**PROJET D'AMÉNAGEMENT DU CHEMIN DE CEINTURE
ET DES CHEMINS DE TRAVERSE DANS
L'ARRONDISSEMENT HISTORIQUE ET NATUREL
DU MONT-ROYAL**

RAPPORT DE CONSULTATION PUBLIQUE

LE 22 AOÛT 2008

Figure 3 : les sections 2A et 2B du tronçon 2 (adaptée du *Plan du site*, Direction des grands parcs et de la nature en ville, Ville de Montréal, mai 2008, doc. 2.2, p. 2)

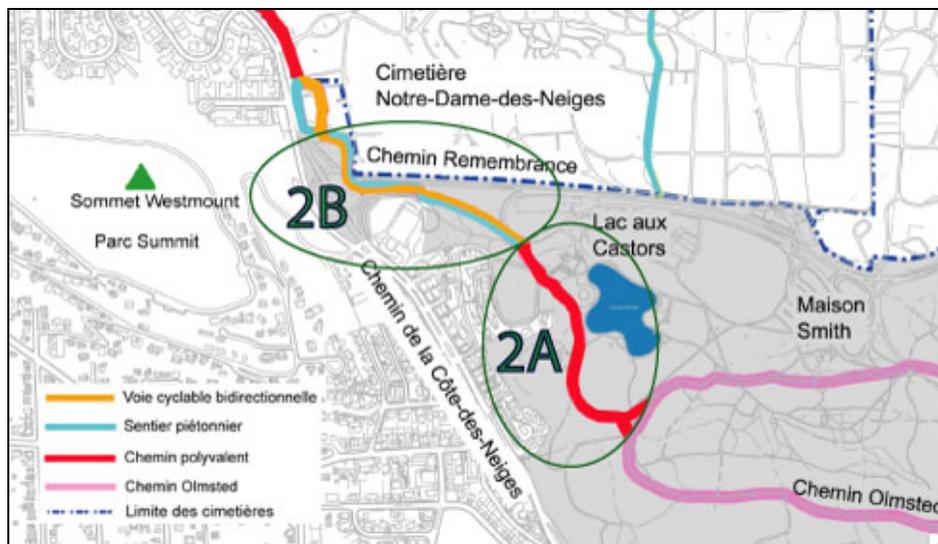
Par ailleurs, sur les figures déposées au dossier pour le tronçon 2B, les voies piétonnières et cyclables s'entrecroisent à plusieurs reprises. Ce ne sont que des plans préliminaires, mais la commission estime que la partie piétonnière devrait être prioritairement à la droite du tracé. De plus, lors du réaménagement global du chemin et de l'échangeur Côte-des-Neiges—Remembrance, la commission estime que les parties asphaltées devraient être renaturalisées, en accord avec les propositions du PPMVMR à l'effet de minimiser les surfaces minéralisées.

Figure 5 : les sections 4A, 4B et 4C du tronçon 4 (adaptée du *Plan du site*, Direction des grands parcs et de la nature en ville, Ville de Montréal, mai 2008, doc. 2.2, p. 2)

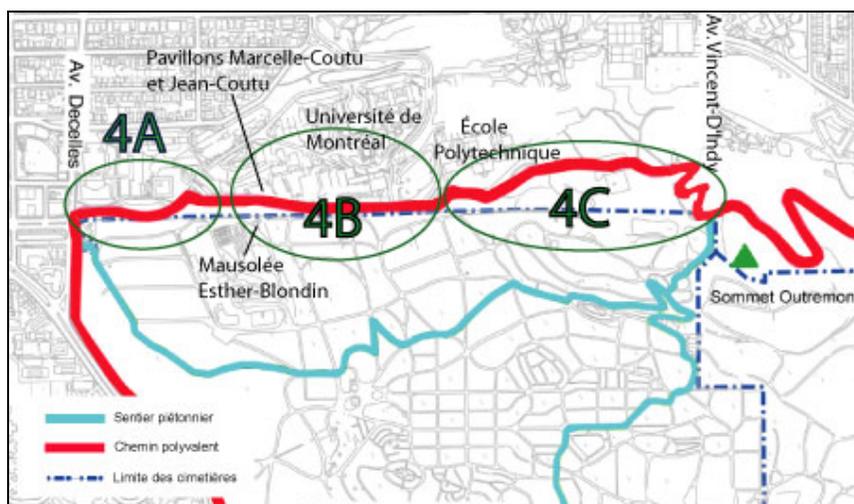
La commission estime que la section C du tronçon 4 présente effectivement un dénivelé important de près de 100 m en moins de 300 m, du sommet Outremont au sentier joignant le chemin de Polytechnique (doc. 5.2, figure 3, p. 8). Ceci constitue une contrainte importante à l'implantation d'une piste polyvalente et sécuritaire. La Fédération québécoise de la marche a par ailleurs souligné que malgré l'emprise plus large du chemin Olmsted (6 à 7 m), les risques de collision y étaient fréquents (Mme Nicole Blondeau, doc. 7.2, L669-670). Pour assurer une accessibilité universelle et une cohabitation harmonieuse des usagers, le chemin de ceinture devrait alors être construit assez large et en serpentif du bas de la pente jusqu'au sommet. Il pourrait en résulter des effets importants sur les vues vers et de la montagne, sur les clairières, les sols et la végétation, effets qui seraient à qualifier.

Figure 7 : les sections 6A et 6B du tronçon 6 (adaptée du *Plan du site*, Direction des grands parcs et de la nature en ville, Ville de Montréal, mai 2008, doc. 2.2, p. 2)

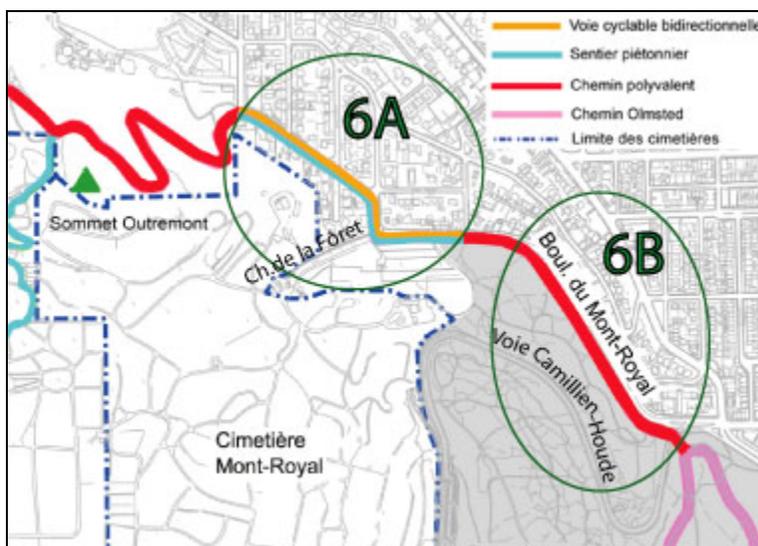
Trois participants se questionnent sur la pertinence de faire passer les cyclistes et les piétons sur le boulevard du Mont-Royal (section 6A). La mairesse de l'arrondissement d'Outremont demande que l'option de 1990 soit réévaluée afin que le sentier passe en milieu plus naturel par le chemin de la Forêt (M^{me} Marie Cinq-Mars, doc. 7.1, L673-679 et L827-831). Deux participants demandent d'impliquer l'arrondissement d'Outremont pour la révision du tracé et de négocier le passage dans la zone publique et technique du Cimetière Mont-Royal, par le crématorium, sinon par le chemin de la Forêt. Ils craignent notamment que le tracé actuel suscite une contestation de la part des résidents d'Outremont (M. Jean Décarie, doc. 7.3, L132-170 ; doc. 8.1, p. 2-3).

Par contre, le Conseil du patrimoine de Montréal est en total désaccord avec la proposition de faire passer ce chemin à travers le bois du parc du Mont-Royal. Il le considère comme fragile, de petite taille, fragmenté, de bonne valeur écologique et avec des sentiers étroits. Pour le Conseil, l'aménagement du chemin serait dommageable pour le milieu naturel puisque son implantation engendrerait, entre autres, une modification du drainage et du climat lumineux ainsi qu'un effet de lisière favorisant les plantes envahissantes. Le Conseil s'inquiète également des effets d'accès supplémentaires au bois à partir du boulevard du Mont-Royal. Pour la protection du boisé et parce qu'il fait partie d'une zone de « noyau à consolider », il croit souhaitable de faire passer entièrement le chemin de ceinture sur ce boulevard (doc. 2.11, p. 4-5).

Figure 8 : tracé des chemins de ceinture et de traverse dans la version préliminaire du plan de mise en valeur du Mont-Royal de 1990 (adaptée du mémoire conjoint de MM. Jean Décarie et Alain Tremblay, doc. 8.1, p. 9)

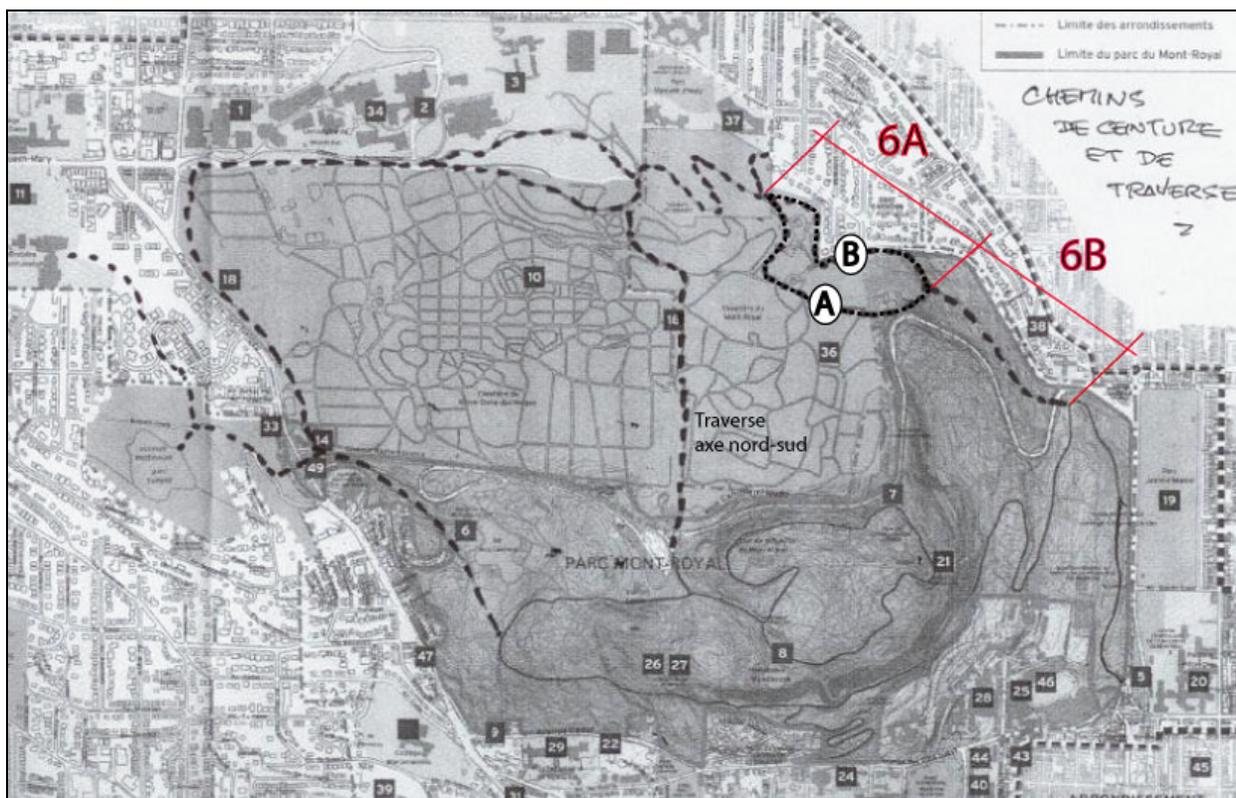
Les négociations de 1988 et 1992 avec le Cimetière Mont-Royal portaient sur deux propositions (voir figure 8). Pour la première (option A), le chemin se rendait par le boisé jusqu'à la limite du cimetière. De là, il empruntait l'ancien chemin d'accès au crématorium et montait jusqu'à celui-ci, le contournait et empruntait le chemin longeant les cimetières juifs et le jardin du ruisseau jusqu'à l'entrée du cimetière. Puis, il traversait la zone technique et les garages pour rejoindre la deuxième courbe du chemin dans le boisé Saint-Jean-Baptiste. Pour la deuxième (option B), le chemin de ceinture redescendait le chemin du crématorium jusqu'au boulevard du Mont-Royal qu'il empruntait sur 150 m en voie séparée, pour se diriger dans le chemin de la Forêt et traverser la zone technique en contournant les garages à l'arrière avant de rejoindre le chemin du boisé Saint-Jean-Baptiste (doc. 8.1, p. 2).

En accord avec plusieurs participants, la commission estime qu'un parcours traversant le Cimetière Mont-Royal offrirait aux usagers des exemples d'aménagements paysagers et de

patrimoine funéraire d'intérêt public. Un tel parcours serait également apte à satisfaire la demande de l'arrondissement d'Outremont. Pour les piétons qui désirent emprunter le chemin en dehors des heures d'ouverture du cimetière, ils pourraient toujours le faire en utilisant le boulevard du Mont-Royal. Elle considère toutefois que le trajet cyclable devrait demeurer sur rue afin de respecter le caractère sacré du cimetière. Il pourrait être amorcé après la traverse de la future passerelle au-dessus de la voie Camillien-Houde, emprunter le premier sentier du boisé qui se dirige vers le boulevard du Mont-Royal et se raccorder au tronçon 5 à l'entrée du boisé Saint-Jean-Baptiste. Un lien devrait également être prévu avec le réseau cyclable de la Ville longeant le chemin de la Côte-Sainte-Catherine (doc. 3.18).
